Fahrrinnenanpassung von Unter- und Außenelbe für 14,5 m tiefgehende Containerschiffe

Planänderungsunterlage III Teil 1

Aktualisierung der Beschreibung des Vorhabens (Technische Planung)

Abb. 4-1: Verbringbereich der Umlagerungsstelle Neuer Luechtergrund (schematisch)

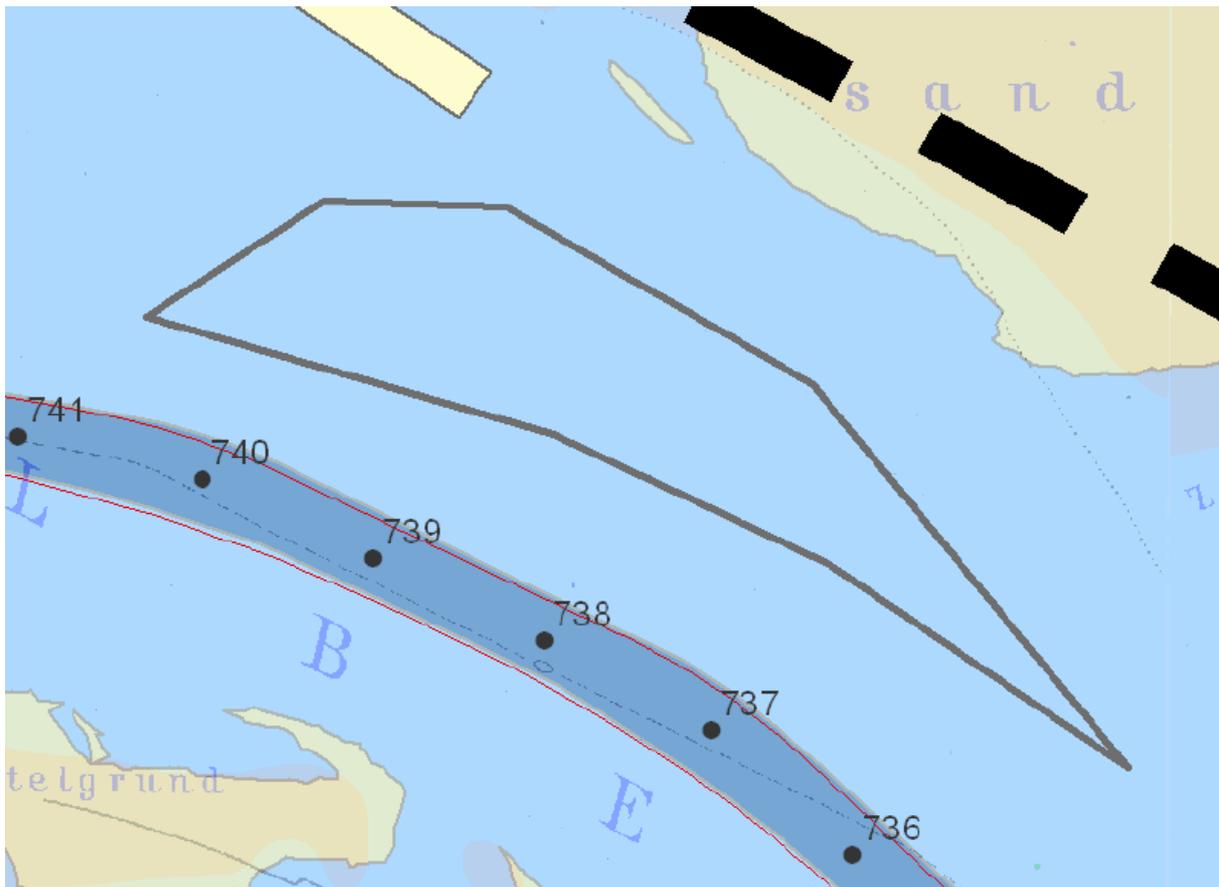
Die in Planfeststellungsunterlage B.2 beschriebene Beschickungsfrequenz der Umlagerungsstelle (vier Anfahrten pro Tag) bleibt unverändert: Entsprechend der Erhöhung der umzulagernden Mengen ergibt sich demnach eine Verlängerung des Zeitraums, in dem die Umlagerungsstelle Neuer Luechtergrund in Anspruch genommen wird, von rd. 9 auf rd. 15 Monate. Um einen möglichst wirkungsvollen strombaulichen Effekt zu erzielen, soll das Baggergut nun gezielt in die tieferen Bereiche zwischen dem Neuen Luechtergrund und dem Gelbsand eingebracht werden. Dies erfordert eine Anpassung der Gestaltung und der Lage des bisherigen Verbringbereiches. Er wird in den Bereich der Unterhaltungsverbringungsstelle 738

verschoben und sich mit einer Flächengröße von rd. 378 ha gegenüber der ursprünglichen Fläche deutlich vergrößern (siehe: Abbildung 4-1). Allerdings werden nicht alle Bereiche der Umlagerungsstelle mit derselben Intensität beaufschlagt da geplant ist, die bestehenden Höhenlinien aufnehmend die Fläche kontinuierlich je nach vorhandener Tiefe zu beschicken. Die nördlichen und nordöstlichen Randbereiche der Fläche werden daher eine geringere Beaufschlagung erfahren. Die Sohlhöhe des Verbringbereiches darf dabei eine Tiefe von - 8.00 m NN nicht überschreiten da sonst nautische Beeinträchtigungen der in diesem Bereich des Fahrwassers zur Entlastung der Hauptrinne verlaufenden Norderrinne entstehen.

Entgegen der Darstellung in den bisherigen Antragsunterlagen ist im Bereich des Neuen Luechtergrundes vorgesehen, ausschließlich Feinsande und gröbere Fraktionen umzulagern. Hiermit wird die bisherige Angabe, dass Schluffe in diesem Bereich umgelagert werden sollen, korrigiert.

Die Anlagen A 18 2/2 der Planfeststellungsunterlage B.2 wurde geändert.

Abb. 4-2: Lage der Verbringungsorte

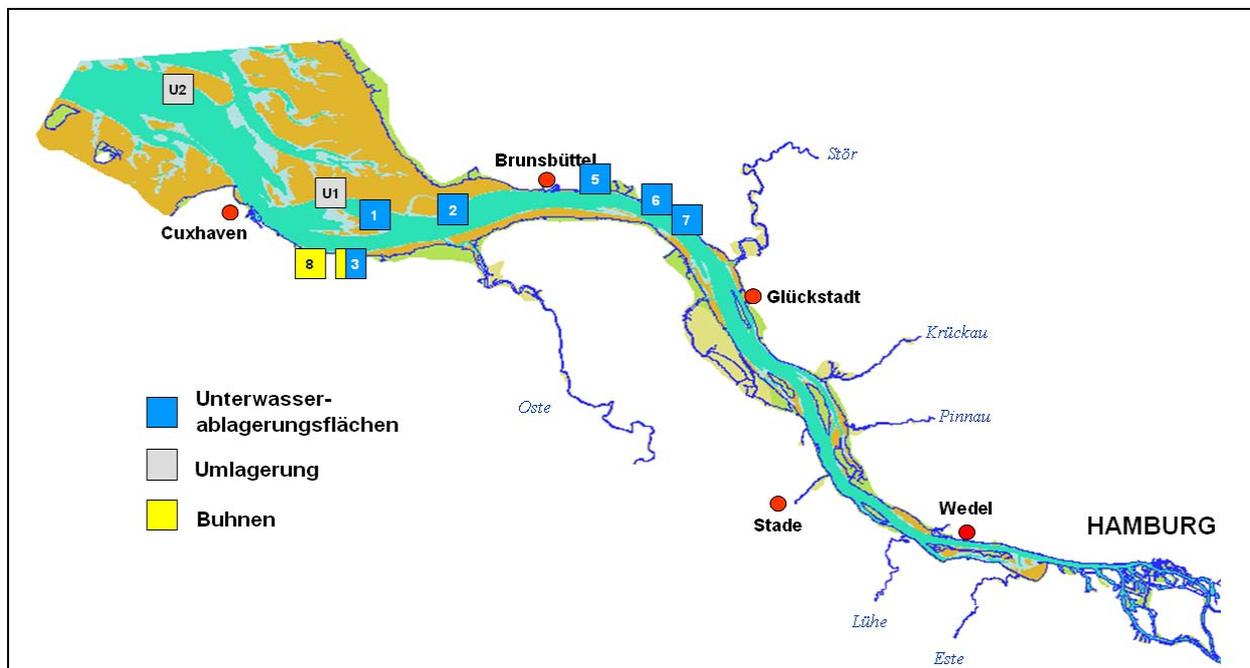
Die nachfolgende Tabelle 4.1 fasst, analog zur Tab. 3.7.1-1 in Planänderungsunterlage Teil 1, das geplante Strombau- und Verbringungskonzept zusammen. Die Unterschiede zur bisherigen Planung bestehen im Wesentlichen in

- dem Wegfall der Ufervorspülung Wisch,
- dem Wegfall des Spülfeldes Pagensand,
- dem Wegfall des Spülfeldes Schwarztonnensand

- der Erhöhung der Umlagerungsmengen für die Umlagerungsstelle Neuer Luechtergrund.

Abb. 4-3: Vorgesehener Bauablauf

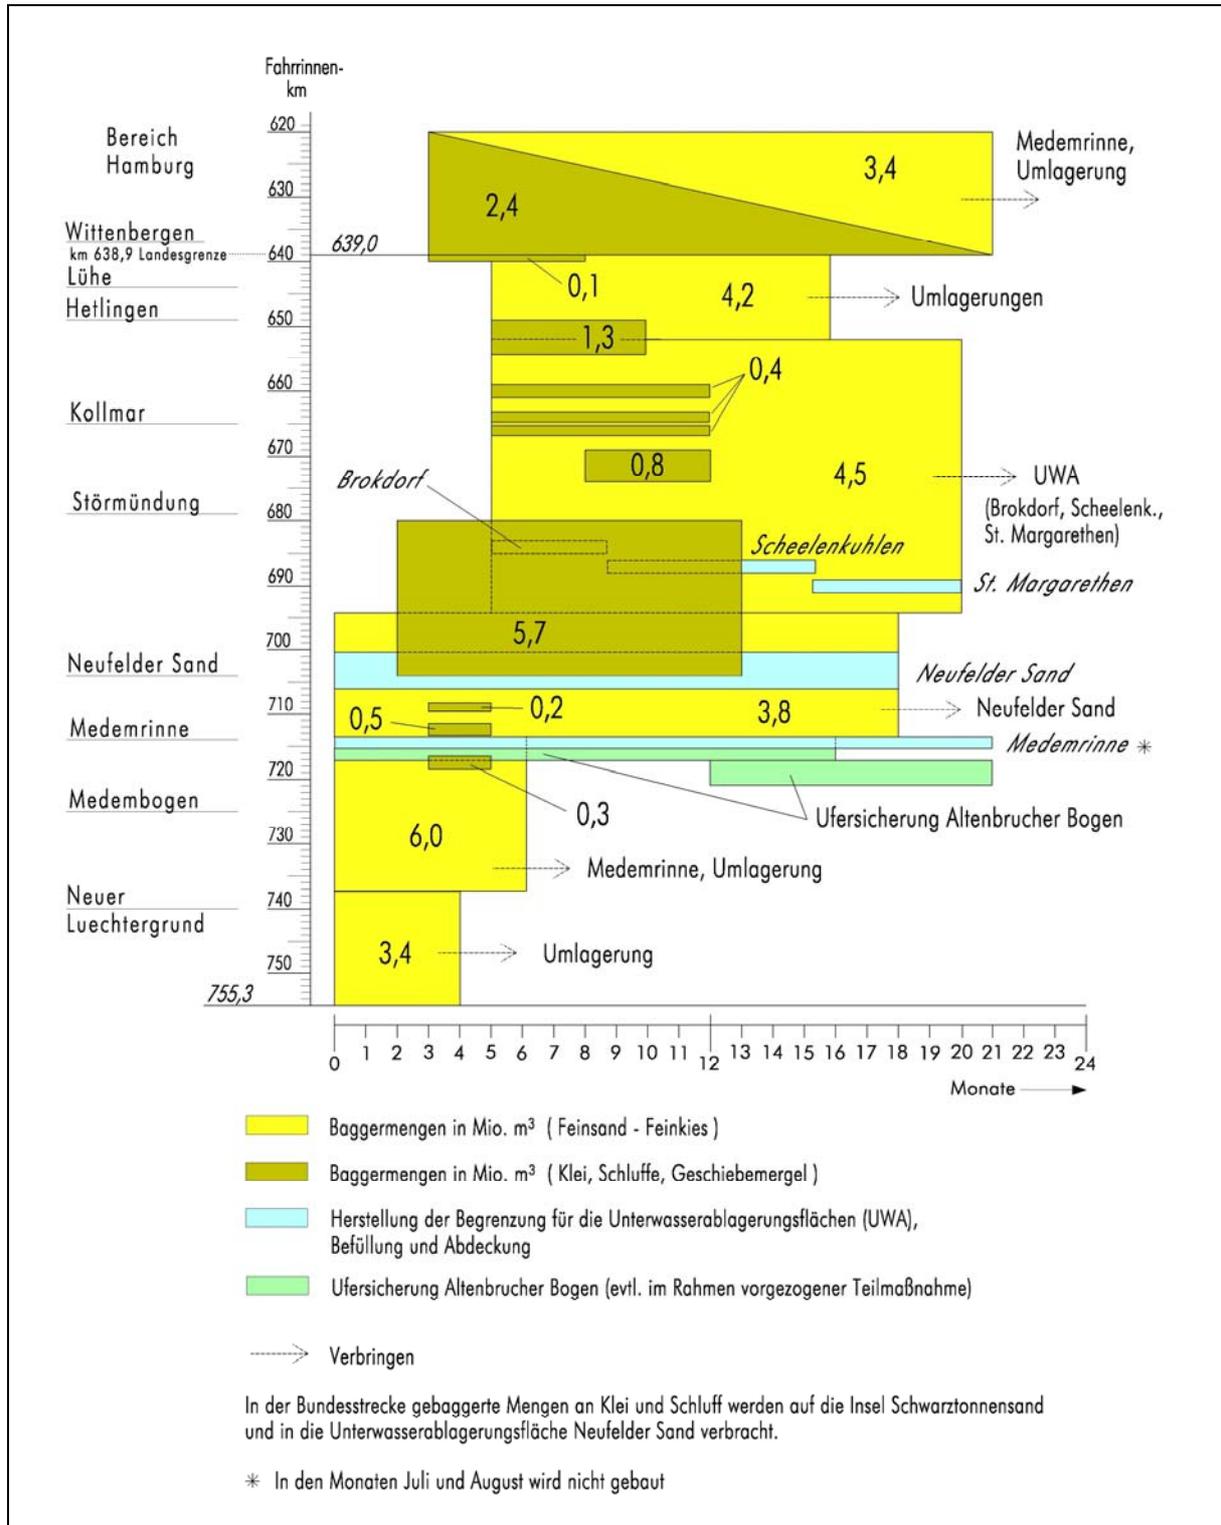
In Kap. 3.5 der Planfeststellungsunterlage B.2 wird der geplante Bauablauf für den Ausbau der Fahrrinne dargestellt; dieser verändert sich durch die hier beschriebenen Änderungen nicht grundlegend. Auch verändert sich die veranschlagte Gesamtbauzeit von 21 Monaten nicht. Abb. 4-3 zeigt den zeitlichen Verlauf der einzelnen Maßnahmen unter Berücksichtigung der planerischen Änderungen.

Abb. 4-4: Lage des alten und neuen Standorts des Oberfeuers

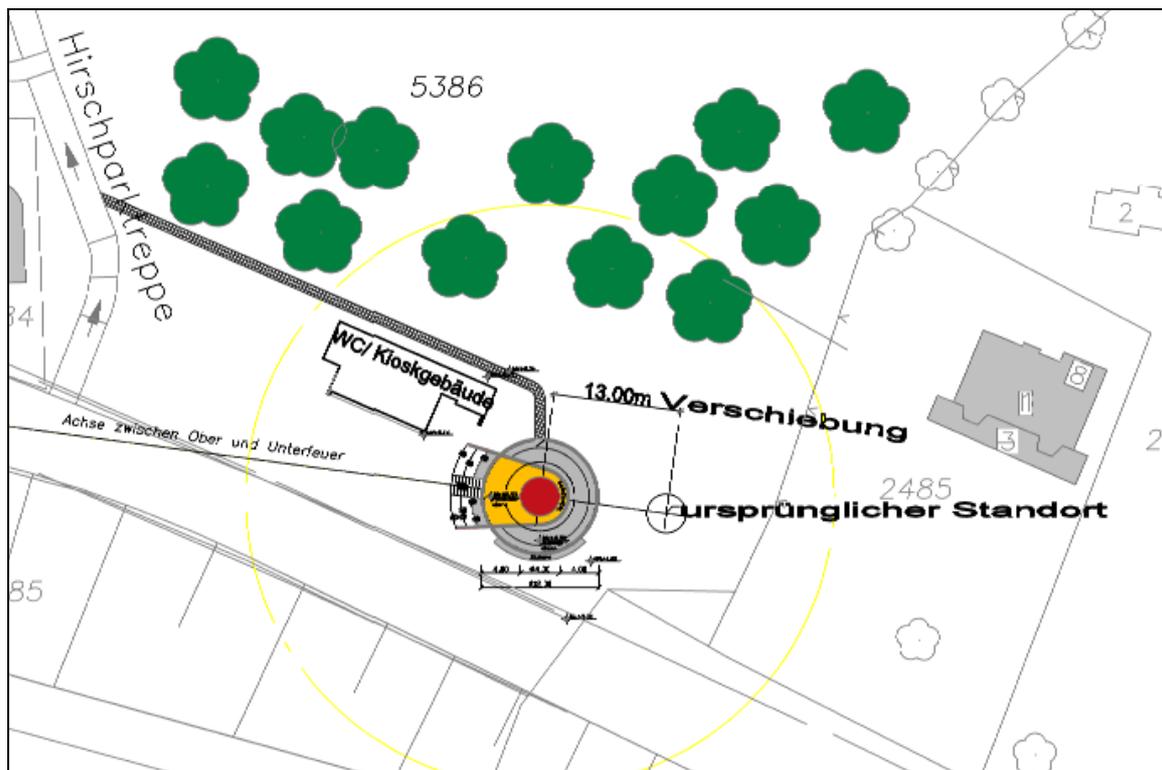
Aufgrund von eingegangenen Einwendungen im Rahmen des Planfeststellungsverfahrens, die den geringen Abstand zu der östlich des Standorts gelegenen Wohnbebauung bemängeln, wurde eine Verlagerung des Oberfeuerstandorts der geplanten Richtfeuerlinie Blankenese nach Westen geprüft. Hinzu kam, dass in der weiteren Konkretisierung der Planungen der Durchmesser der Gründungsplatte aus statischen Gründen von 10 m auf 12 m vergrößert werden musste. Um den Eingriff in den benachbarten Hang so gering wie möglich zu halten, soll auch deswegen der Standort des Oberfeuers verschoben werden.

Eine Verschiebung darf aus nautischer Sicht nur entlang der Richtfeuerlinie erfolgen und dabei ein gewisses Maß nicht überschreiten. Des Weiteren sollen der angrenzende Strandweg und das benachbarte Kiosk-/ WC-Gebäude nicht beeinträchtigt werden. Insofern wird die Verschiebung auf ca. 13 m begrenzt (vgl. auch Abb. 4-4).

Die Lage des Unterfeuers wird dabei nicht verändert. Die Positionen der beiden Türme sind in Anlage B-4 in der Übersicht dargestellt.

Durch die Verschiebung des Oberfeuers verändert sich die Leuchtpunkthöhe des Unterfeuers aufgrund der optischen Randbedingungen zur Sichtbarkeit der beiden Türme geringfügig. Die Leuchtpunkthöhe des Unterfeuers beträgt nun ca. + 35 m NN (statt vorher ca. + 32 m NN). An der grundsätzlichen Gestaltung der Türme, der Erschließung, der konstruktiven Ausführung, der Baudurchführung und den Bauzeiten ändert sich nichts.

Die Anlage B-4 der Planfeststellungsunterlage B.2 wurde geändert.
